LINEA AV/AC TORINO – VENEZIA Tratta VERONA – PADOVA

IV09 - CAVALCAFERROVIA AL Km 40 + 365,77

RELAZIONE CONFRONTO PD/PE

Figura 2: Sezione trasversale PE

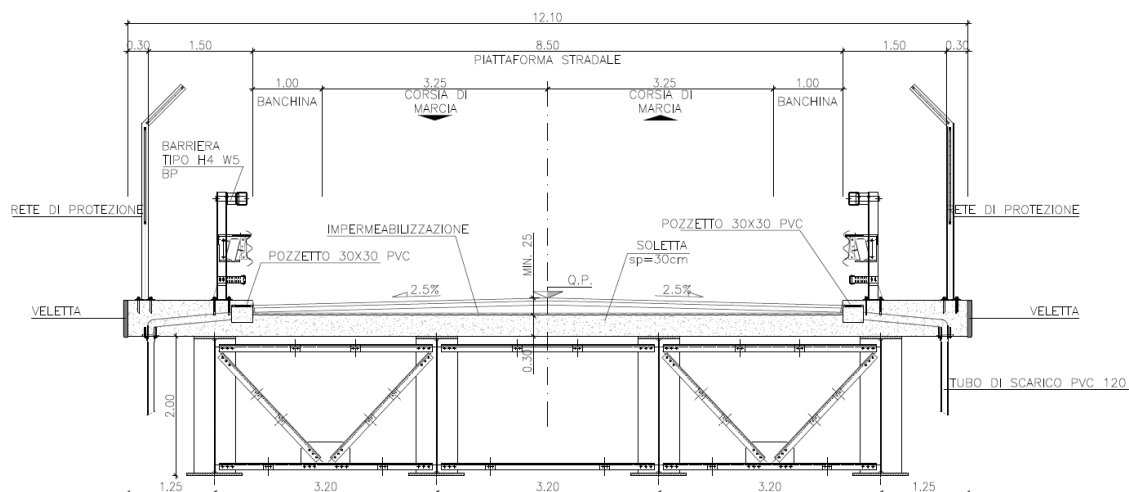
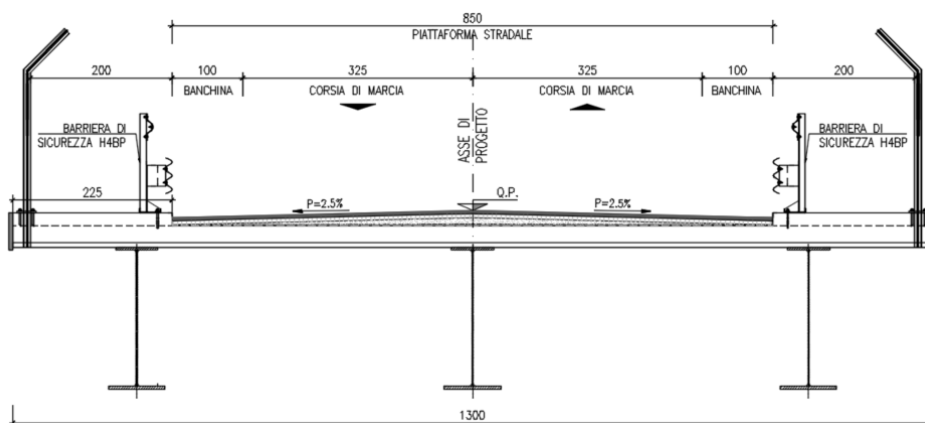
Nel PD, lungo l'opera di scavalco della Linea AV, era prevista l'installazione di barriere di sicurezza Bordo Ponte classe H4 W5 ($WN \leq 1.7$ m). Tale scelta, tuttavia, non risultava compatibile né con lo spazio di 1.50 m disponibile a tergo delle barriere sull'impalcato, né con la presenza delle reti antigetto.

In accordo con il p.to C.5 dell'istruttoria INOD-RV-0000000351, nel Progetto Esecutivo le barriere sono state modificate e previste pari a delle Bordo Ponte classe H4 W3 ($WN \leq 1.0$ m); l'impalcato è stato inoltre allargato di 90 cm per lato portando la larghezza sull'opera da 12.10 m a 13.0 m.

Figura 4: Carpenteria pila PE

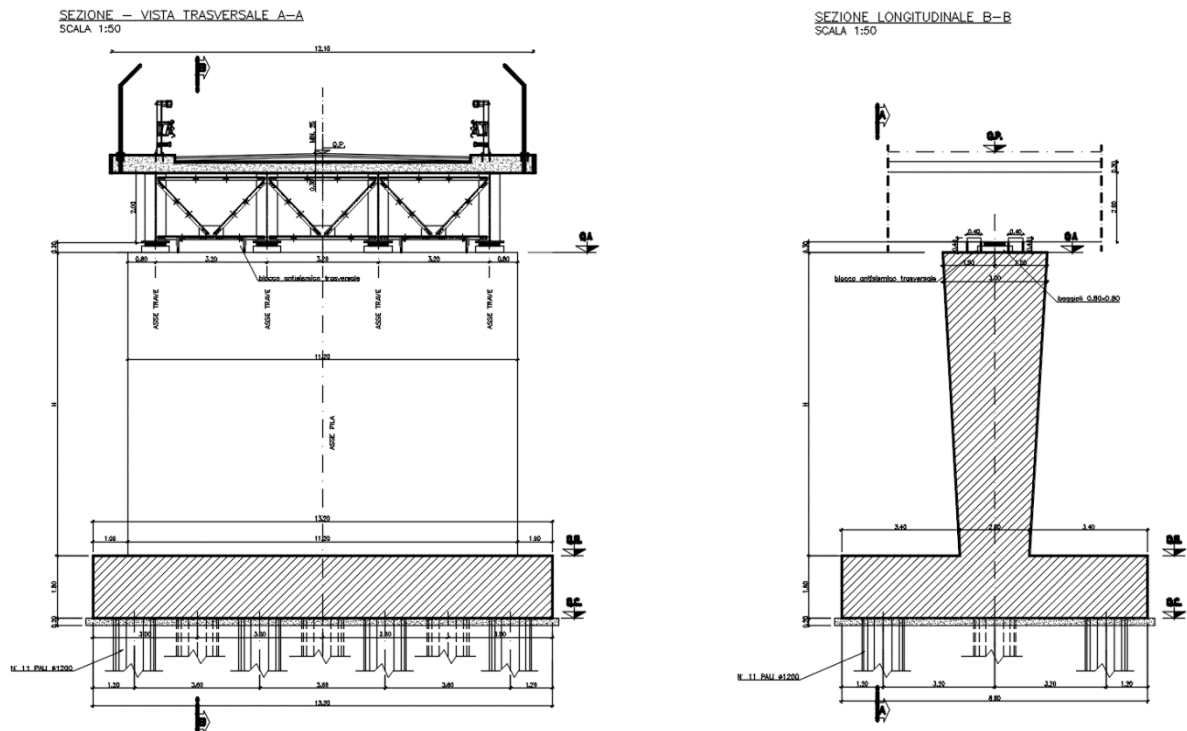
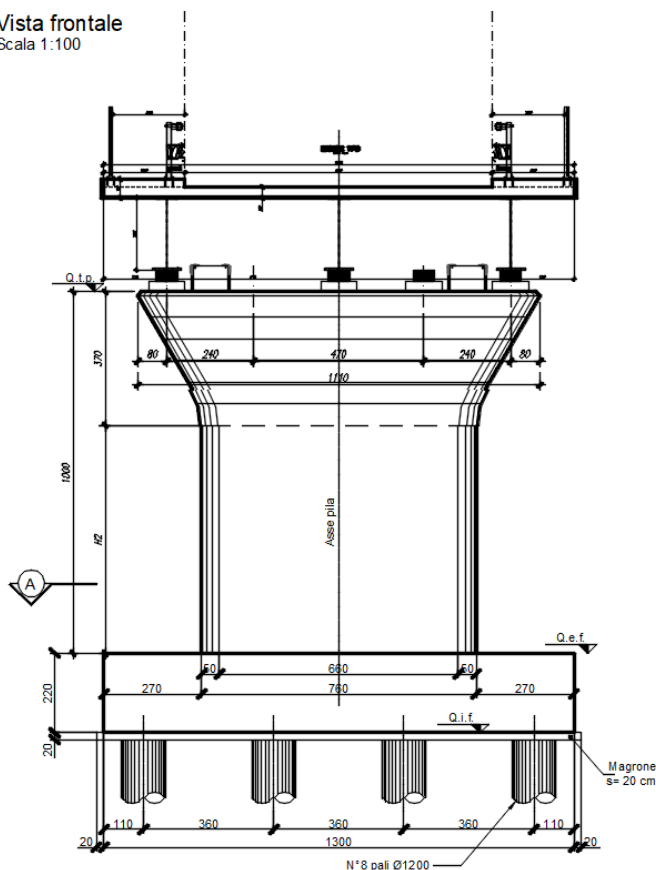
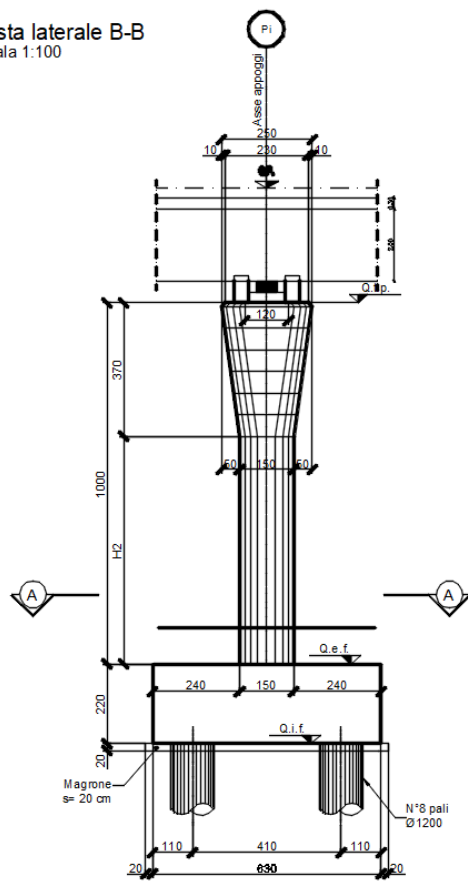
Le sottostrutture presenti nel PD presentavano un fusto di larghezza costante ed in sezione una rastremazione dalla base alla testa della pila di 1.0m, passando da 2.00m a 3.00m in sommità.

La soluzione presente nel PD costringe, all'atto dell'esecuzione della carpenteria, di impostare casseri variabili in funzione dell'altezza, con pendenze sempre differenti.

La soluzione proposta nel PE semplifica le lavorazioni in cantiere realizzando tutte le pile del lotto in oggetto con un fusto costante, di altezza variabile in funzione dell'altezza della pila ed un ingrosso in sommità costante per tutte le pile.

Figura 5: Sezione impalcato PE

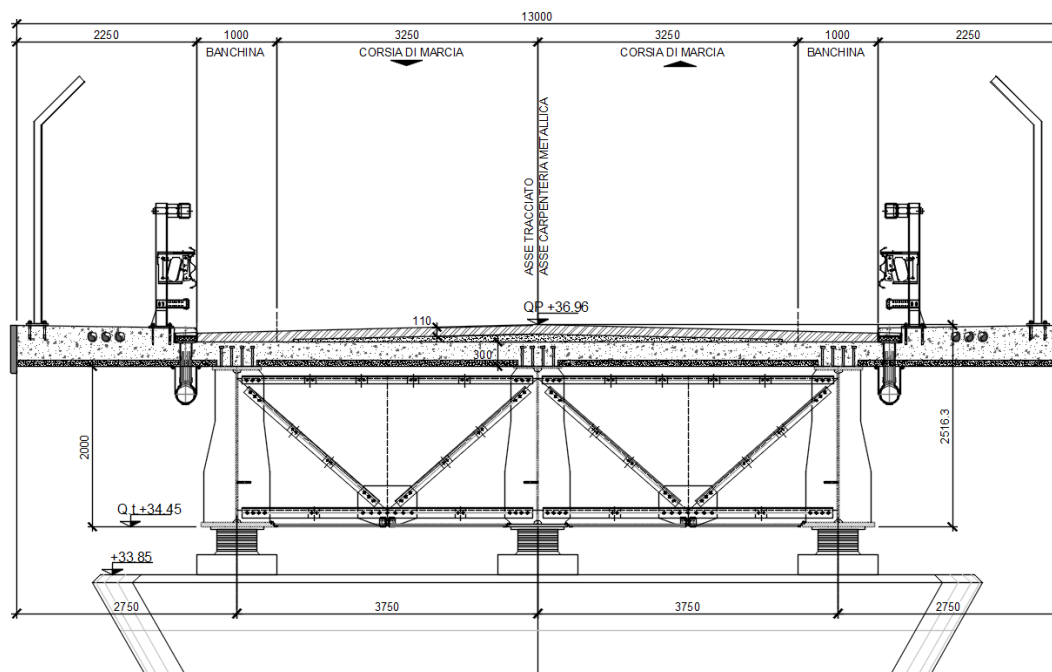
La sezione in carpenteria metallica è stata ottimizzata migliorata in funzione della larghezza della pavimentazione stradale superiore.

Nel caso in esame la soluzione del PD a 4 travi non trova giustificazioni statiche per una larghezza di impalcato di 15.75m.
